志賀原子力発電所2号炉 敷地周辺の地質・地質構造について

敷地周辺(海域)の断層の評価
(コメント回答)

2023年8月30日
北陸電力株式会社

[5] 笹波沖断層帯(全長)と能登半島北部沿岸域断層帯の連動の検討結果

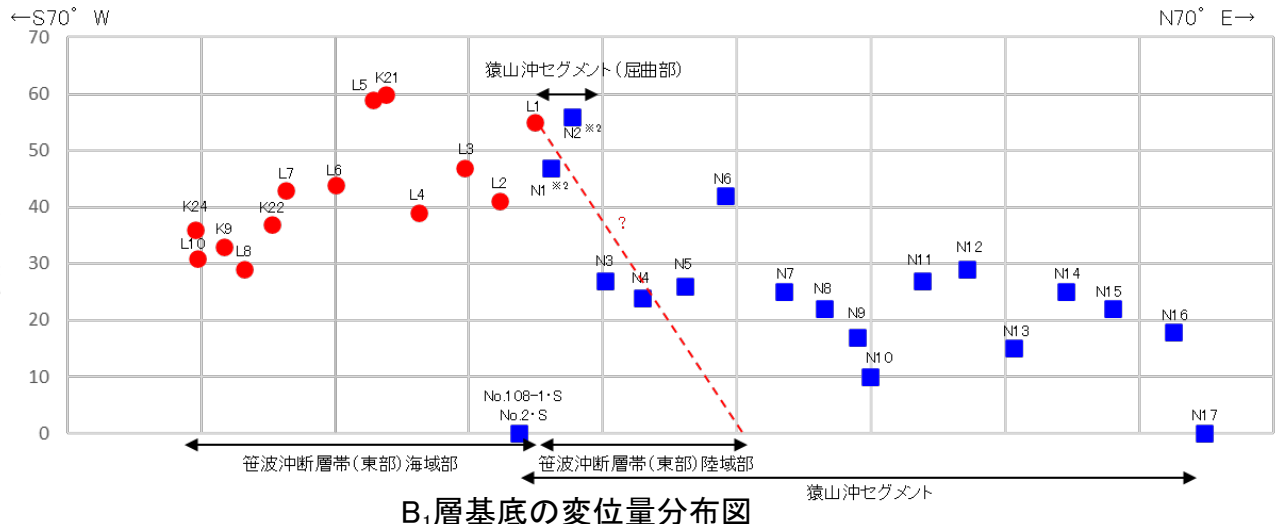
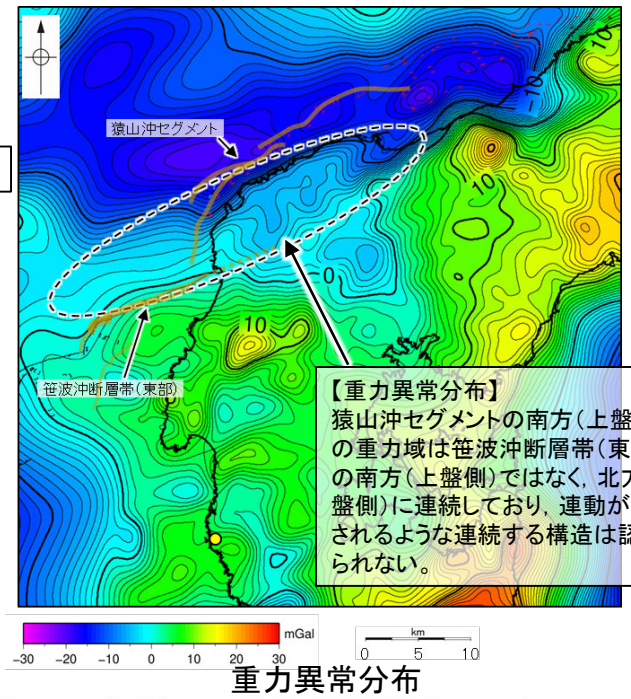
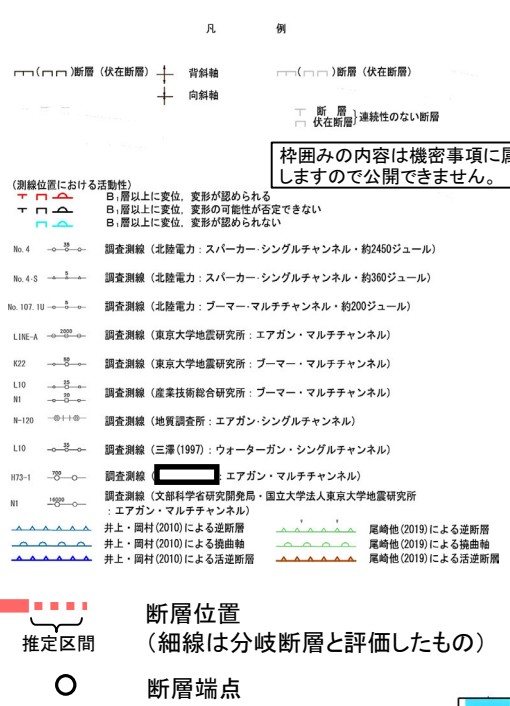
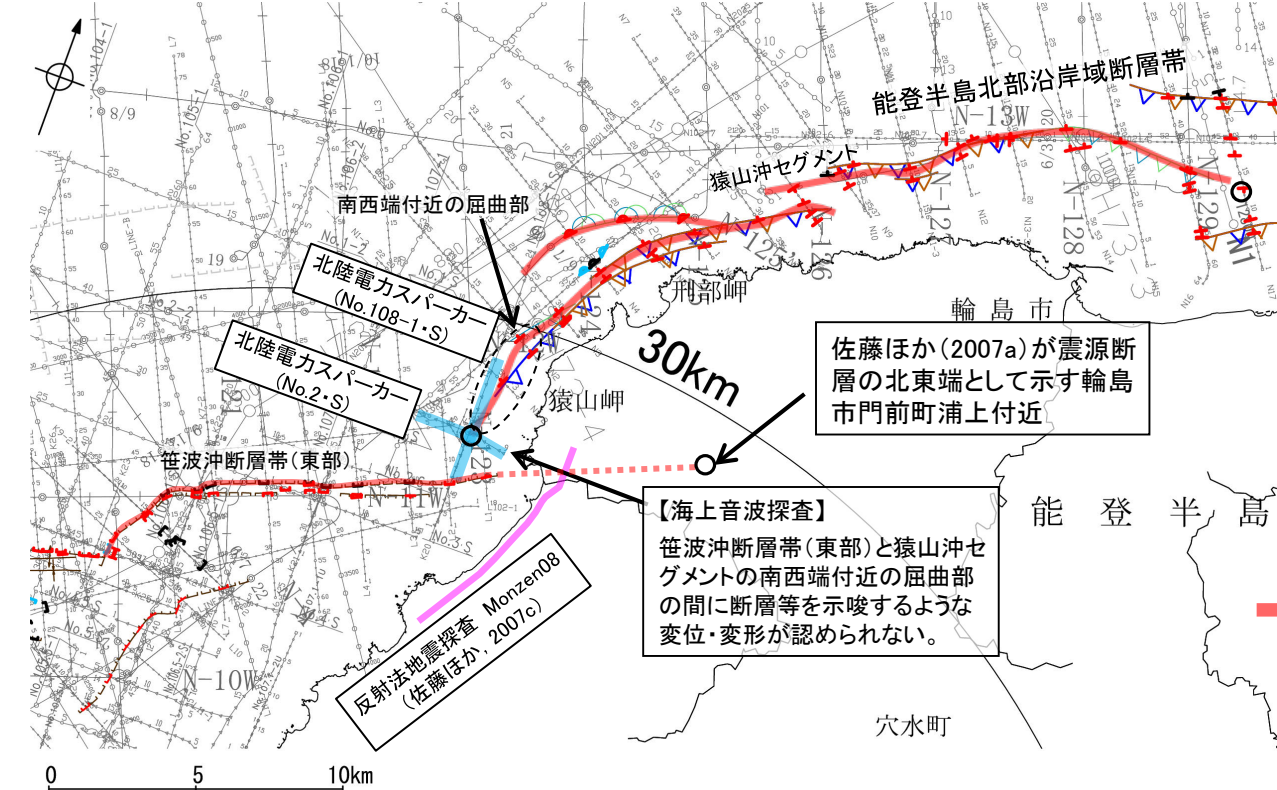
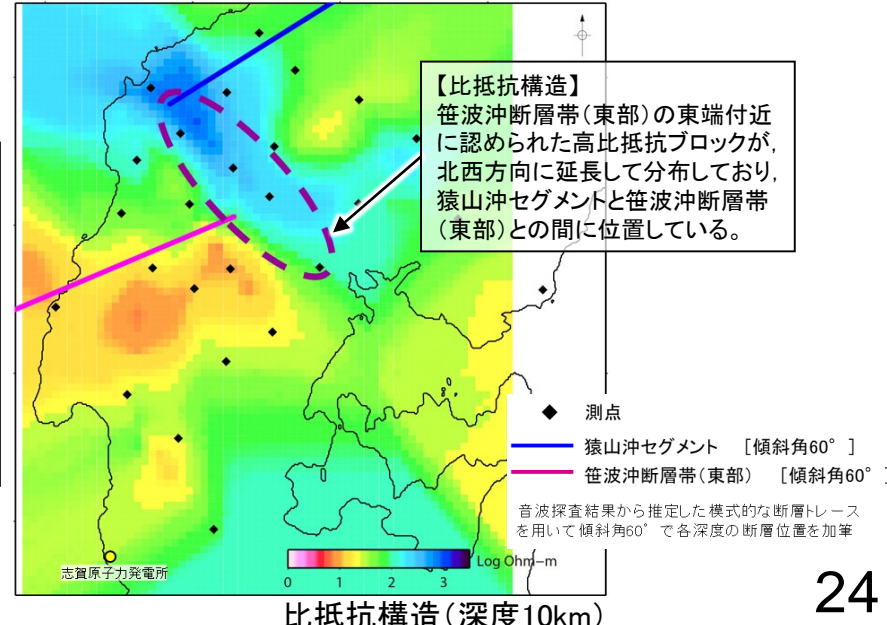
笹波沖断層帯(全長)と能登半島北部沿岸域断層帯の連動評価については、猿山沖セグメントの南西端付近の屈曲部を震源断層とは評価していないが、屈曲部はB1層に変位・変形が認められることから、この屈曲部も震源断層に含めた上で、連動の可能性について評価すること。

- 笹波沖断層帯(全長)と能登半島北部沿岸域断層帯の連動の有無を判断するため、猿山沖セグメントの南西端付近の屈曲部も震源断層に含めた上で、総合的に評価を行った。
- ・ 国交省ほか(2014)、文科省ほか(2016)は、笹波沖断層帯(東部)と猿山沖セグメントの連動を考慮していない。
- ・ 笹波沖断層帯(東部)と猿山沖セグメントは、断層面の傾斜方向は同じである。
- ・ 両断層間の音波探査記録に断層等は認められず、さらに笹波沖断層帯(東部)は猿山沖セグメント方向には延びておらず、両断層は連続しない。
- ・ 重力異常分布からは、笹波沖断層帯(東部)と猿山沖セグメントの連動が想定されるような連続する構造は認められない。
- ・ 笹波沖断層帯(東部)の東端付近に認められた高比抵抗ブロックが、猿山沖セグメントと笹波沖断層帯(東部)との間に位置している。
- ・ B₁層(中部更新統～上部更新統)基底の変位量分布から、両断層が少なくとも後期更新世以降に一連で活動した傾向は認められない。
- ・ 笹波沖断層帯(東部)と猿山沖セグメントは最新活動時期が異なる。
- ・ 笹波沖断層帯(東部)を震源断層とする2007年能登半島地震の余震活動が猿山沖セグメントには認められないことから、現在の応力場では、笹波沖断層帯(東部)と猿山沖セグメントは連動しやすい関係にはないと判断される。
- 以上の結果から、笹波沖断層帯(全長)と能登半島北部沿岸域断層帯は連動しないと評価した。

【B₁層基底の変位量分布】
 ・ 笹波沖断層帯(東部)のB₁層基底の変位量は、海域部では約30~60mであり、佐藤ほか(2007a)が示す陸域部の北東端にかけて収束すると推定される。
 ・ 猿山沖セグメントのB₁層基底の変位量は、笹波沖断層帯(東部)と同じ走向を示すENE-WSW方向の区間は約10~40mであり、南西端付近の屈曲部(N1, N2測線)で一部大きな値を示すものの、南西端(No.108-1・S, No.2・S測線)で収束する。

ブーゲー異常図(左図:測定点なし, 右図:測定点あり)

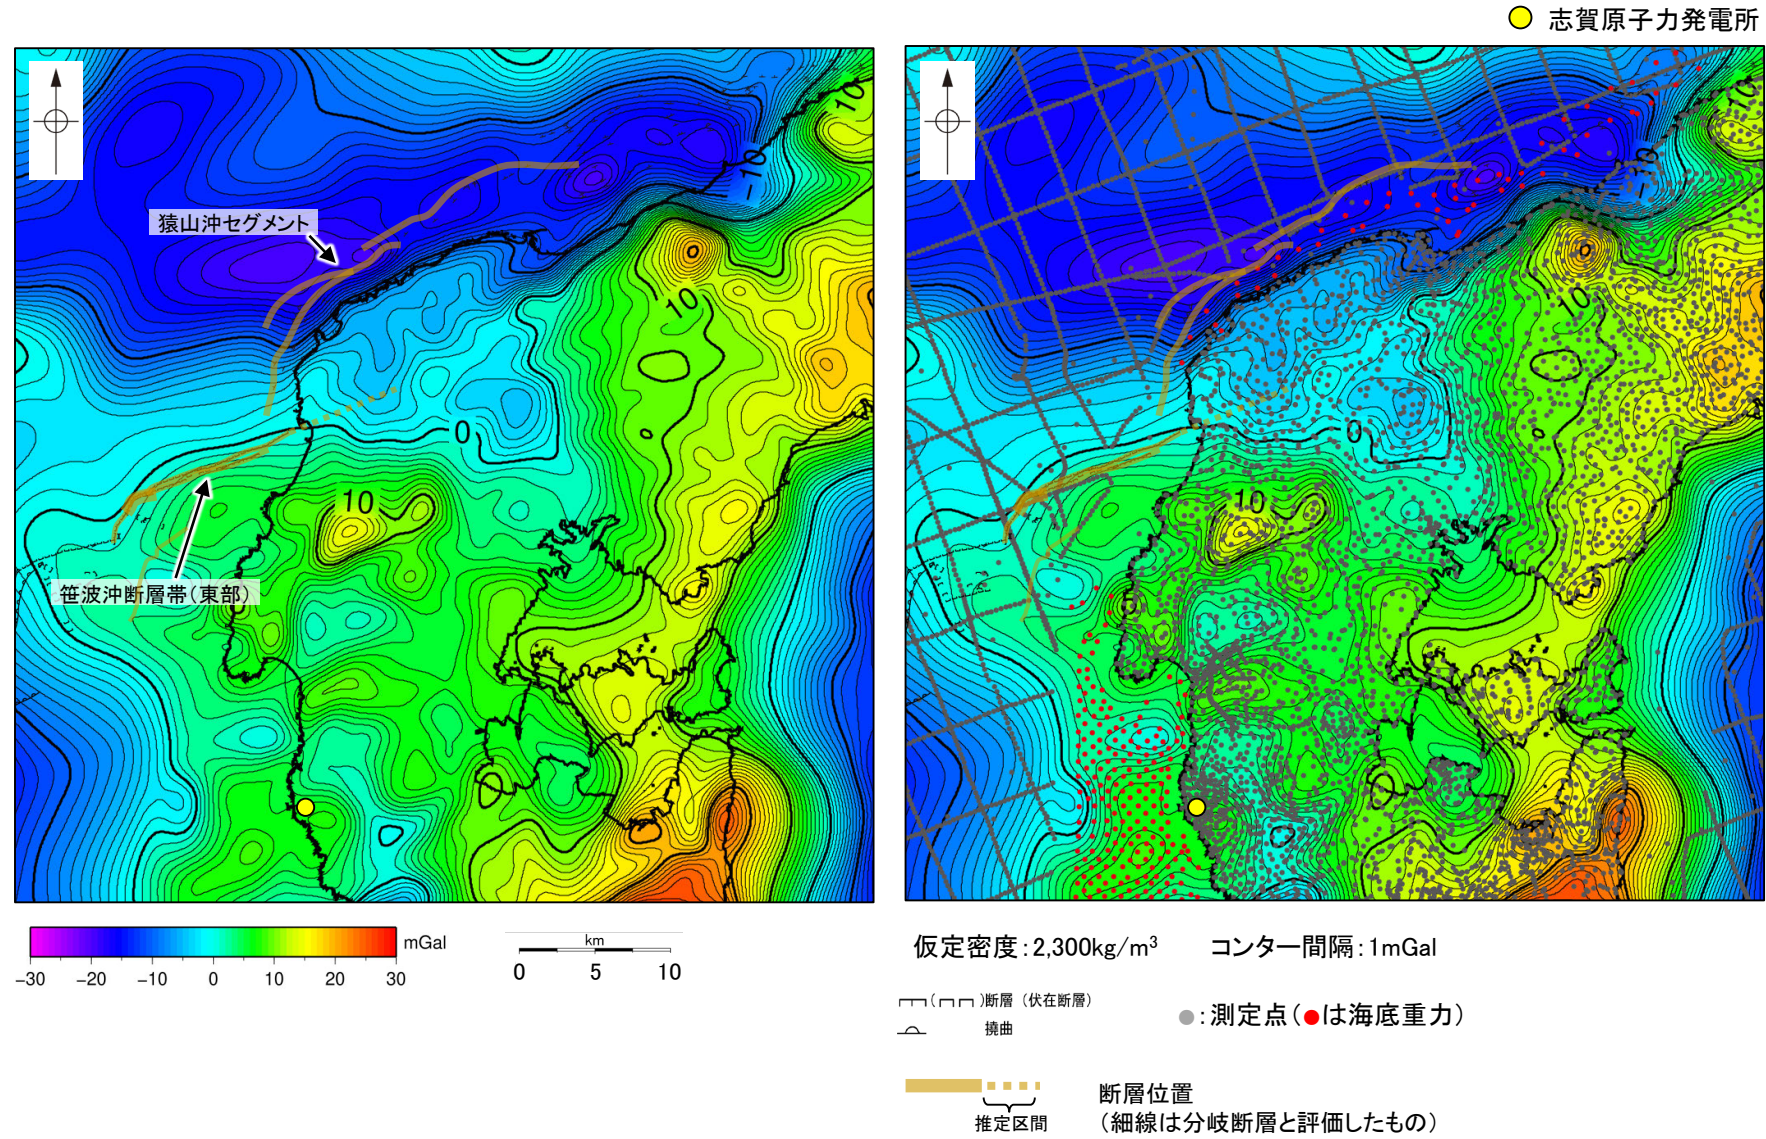
コメントNo.57
各断層の連動評価に用いている重力異常分布図について、解析精度を確認できるよう、重力測定点の位置を図示すること。

【回答の概要】(P.109, 141, 144, 158, 170, 255, 288, 420, 432, 469, 485, 492)
○各断層の連動評価において、断層間の深部構造の検討に用いる重力異常分布図の解析精度を明確にするため、重力測定点の位置を図中に示した。
○以下に、笹波沖断層帯(東部)と猿山沖セグメントの周辺における重力異常分布図を例として示す。

[7] 笹波沖断層帯(西部)の南西端の評価

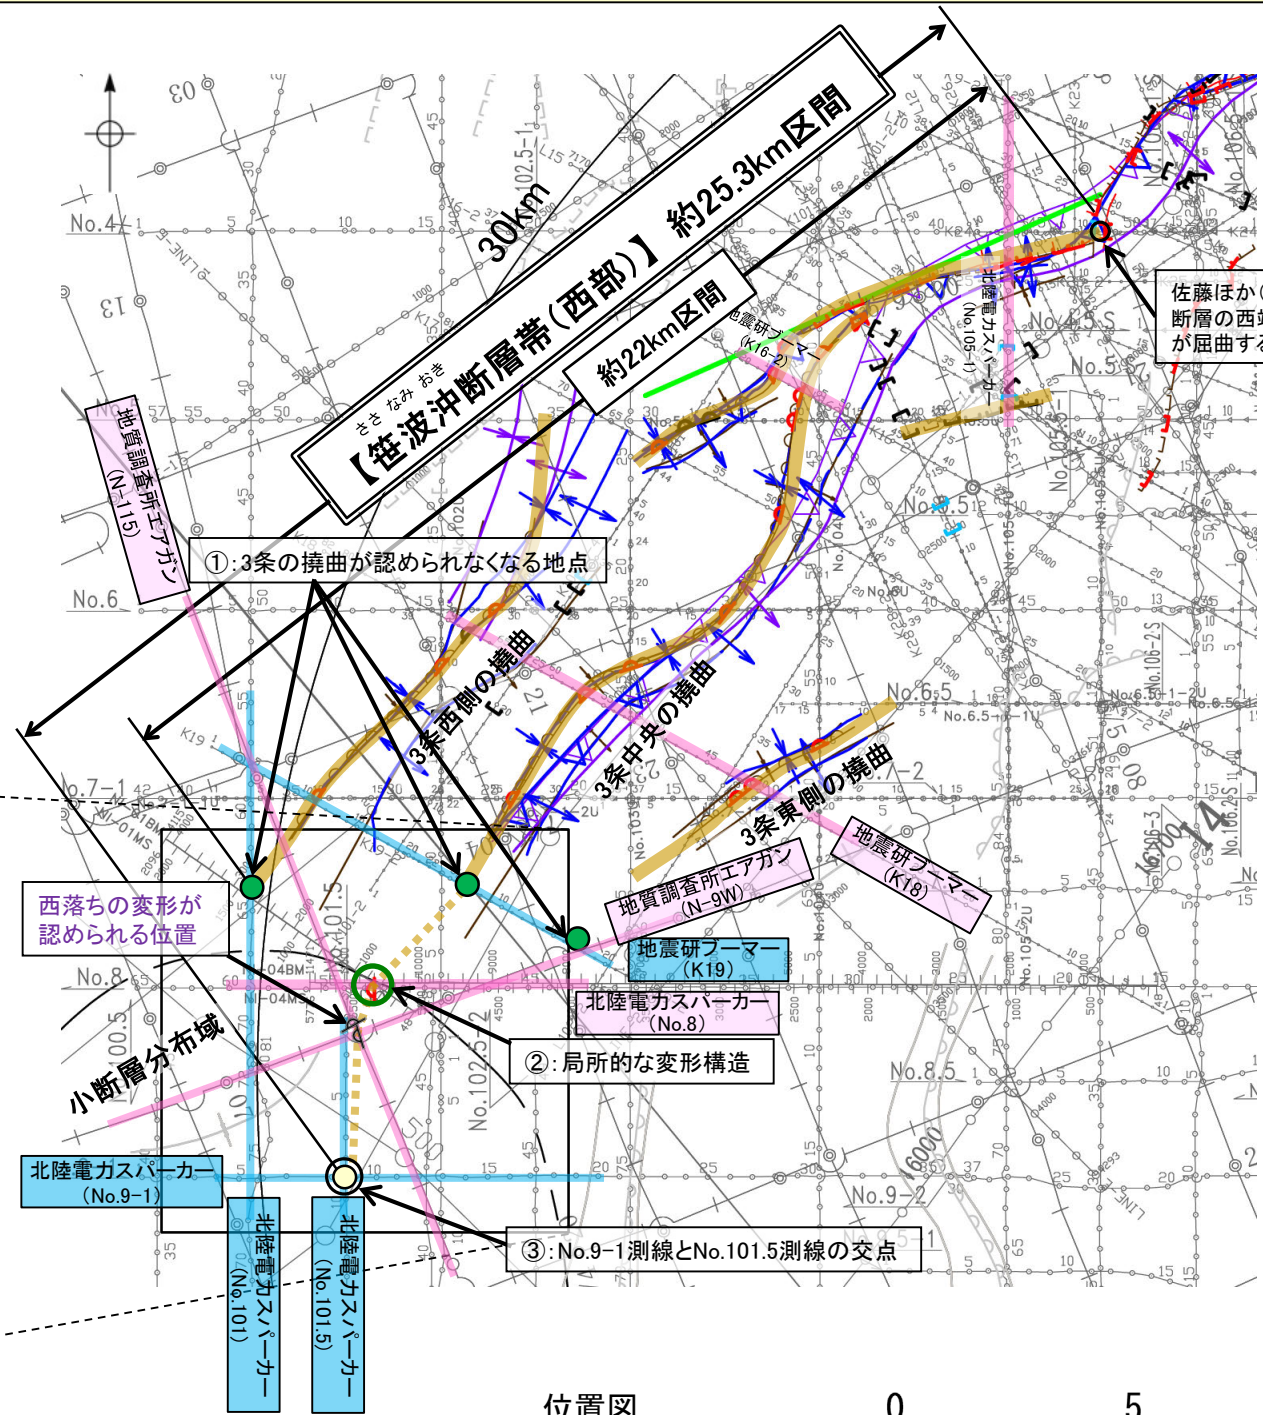
笹波沖断層帯(西部)の南西端の評価結果については、No.101.5測線とNo.8測線の間を抜けて連続していかないことを示すデータを整理して説明すること。

○笹波沖断層帯(西部)の南西端の評価を明確にするため、局所的な変形構造が測線間を抜けて連続していかないことについて、以下のとおりデータを再整理した。
 ○K18測線で推定した3本の撓曲のうち、中央の撓曲と東側の撓曲はK19測線において認められなくなる。また、西側の撓曲はK19測線のさらに南西方延長であるNo.101測線において認められなくなる(図中①)。
 ○しかし、3本中央の撓曲の南西方のNo.8測線に、局所的な変形構造(図中②)が認められることから、同撓曲がこの変形構造の位置まで連続、通過すると評価し、更なる南西方の連続性と端部を確認した。
 ○確認の結果、局所的な変形構造は、その南南西の地質調査所エアガン記録(N-115測線、N-9W測線の交点付近)に類似した構造が分布することから、当該位置を通過すると評価した。その上で、その延長方向のNo.9-1測線とNo.101.5測線で断層が認められないことから、両測線が交差する位置(図中③)を笹波沖断層帯(西部)の南西端と評価した。

[8] 小断層群分布域に見られる断層の評価

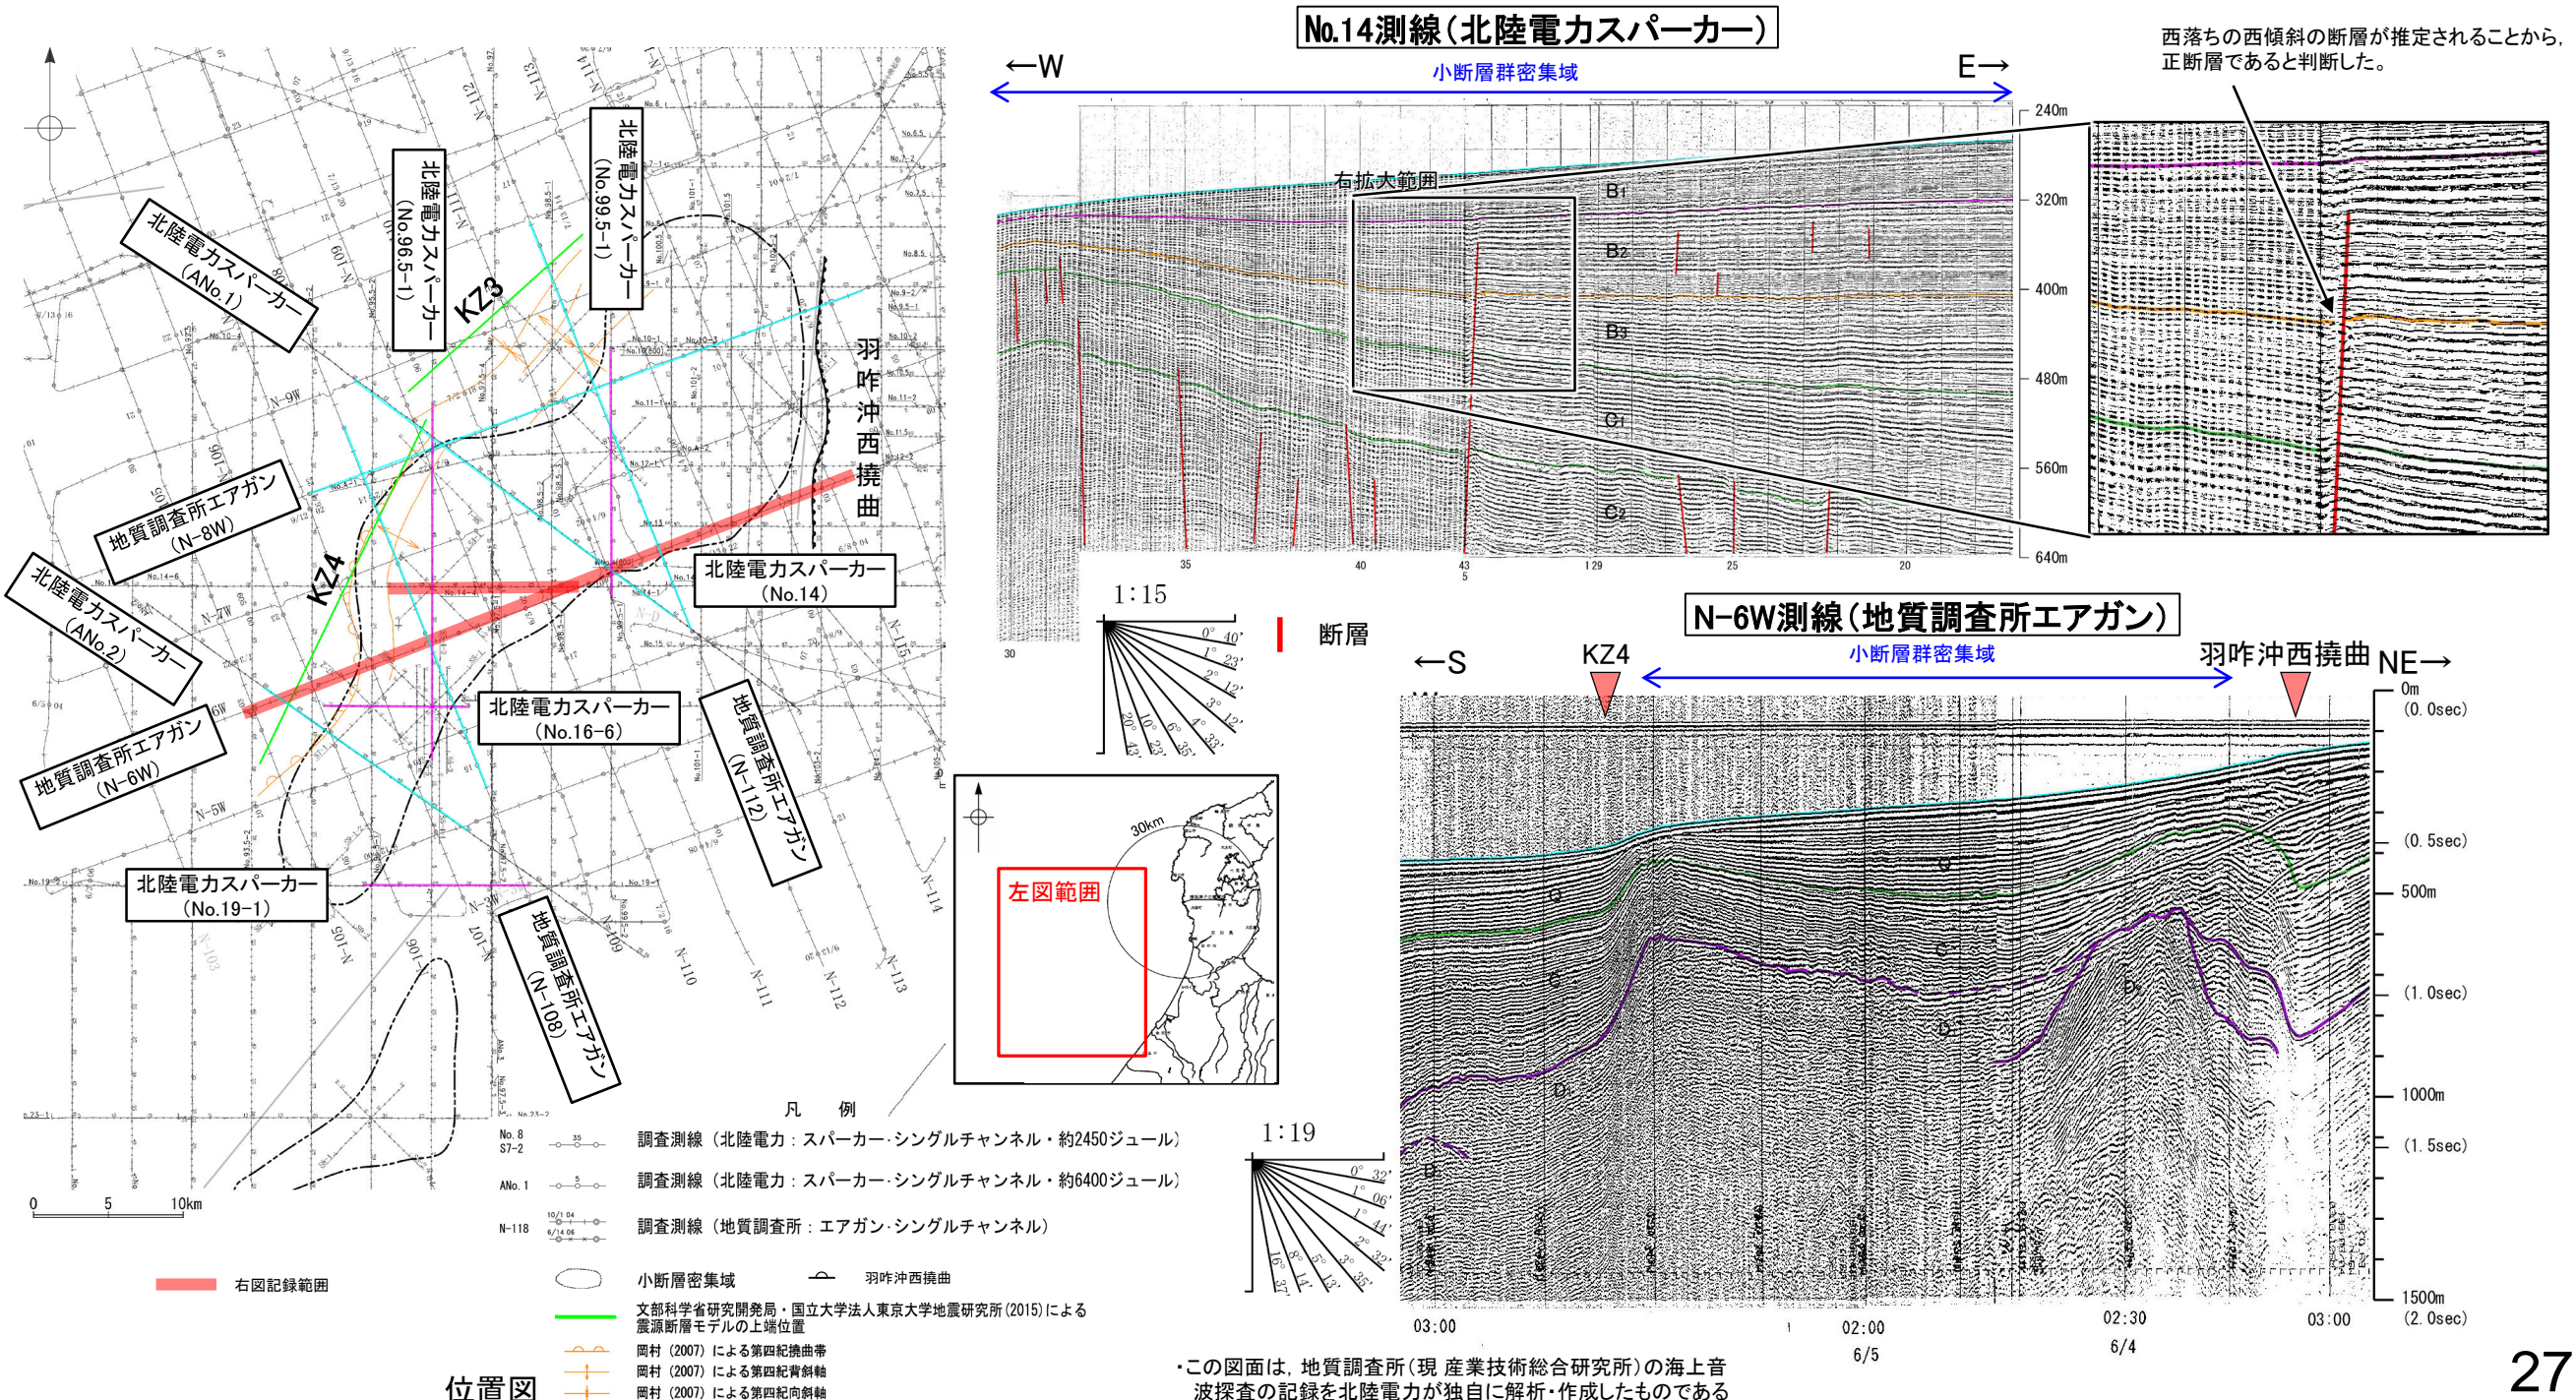
小断層群分布域に見られる断層はB1層に変位、変形を与える断層であるが、震源として考慮する活断層ではないと評価した根拠をしっかりと説明すること。

- 敷地の西方海域の小断層群分布域に見られる断層の評価を行うため、周辺の海上音波探査データを整理した。
- 海上音波探査の結果、地下浅部の記録(スパーカー)において、小断層によるわずかな変位、変形が認められ、推定した断層の傾斜方向と落ち方向の関係からこれらは長さの短い正断層と判断される。
- 一方、地下深部の記録(強力スパーカー、エアガン)からは、第三系中新統に対比される地層に断層は認められない。
- 小断層群分布域の周囲には、背斜構造の翼部に見られる急傾斜部(KZ4, 羽咋沖西撓曲)が分布する。
- 以上を踏まえると、小断層群は周辺の断層関連褶曲(羽咋沖西撓曲, KZ4)の活動により、基盤上部の堆積層に引張応力が生じて形成された小規模な正断層と考えられ、海上音波探査記録(強力スパーカー、エアガン)から、地下深部まで連続するものではないと判断できることから、震源として考慮する活断層に該当しないと評価した。
